Til: nifhoringer@idrettsforbundet.no

Oslo, 1. mars 2024

INNSPILL TIL ENDRINGER I BESTEMMELSER OM TILSKUDD TIL ANLEGG FOR IDRETT OG FYSISK AKTIVITET 2024

2.1 Høydekrav til buldrevegger

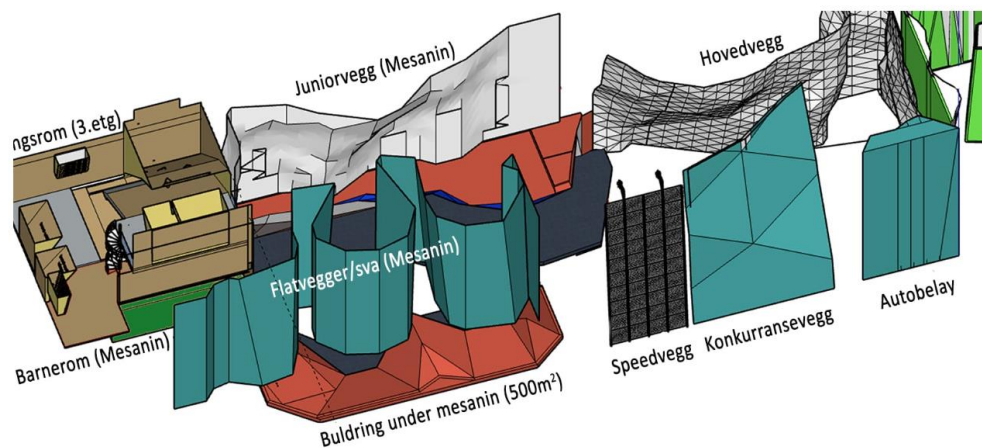
1) Minimumshøyden på buldrevegger er satt til 3,5 meter. Av arkitektene som prosjekterer bygg blir dette automatisk tolket som en tilstrekkelig høyde, samtidig som de ikke vet at det er et fallunderlag (støtdempende madrass) under buldrevegger som bygger minimum 33 cm. Videre er det et gjentakende problem at det ikke blir tatt tilstrekkelig hensyn til at det trengs plass til ventilasjon, lys og sprinkleranlegg. Resultatet er at det blir bygget en rekke buldreanlegg med en høyde på maksimum 3,5 meter målt fra gulv. Når fallunderlag og anlegg over veggen kommer på plass, fører dette i praksis til at tilgjengelig vegg høyde kan bli så liten som 2,5 meter. Dette er ikke tilstrekkelig. Minstehøyden på den delen av veggflaten som er tilgjengelig for klatring skal etter vårt syn være 3,5 meter. Det må altså spesifiseres i spillemiddelbestemmelsene at høyden ikke er romhøyden, men høyden på selve klatreveggen målt fra overflate sikkerhetsgolv til toppen av klatreveggen.
